改善箇所説明図

基準不適合発生箇所

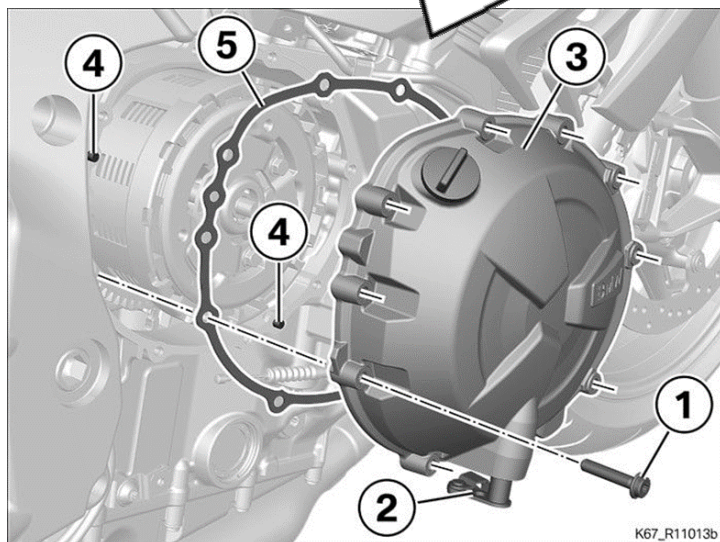
クラッチカバー固定ボルトの摩擦防止コーティングが不適切なため、走行中の振動によってボルトが緩むものがある。そのため、そのまま走行を続けると、最悪の場合、オイルが漏れるおそれがある。

改善の内容

全車両、固定ボルトを対策品と交換する。

識別：クラッチカバー固定ボルト 1 本に白色の識別ペイントを塗布する
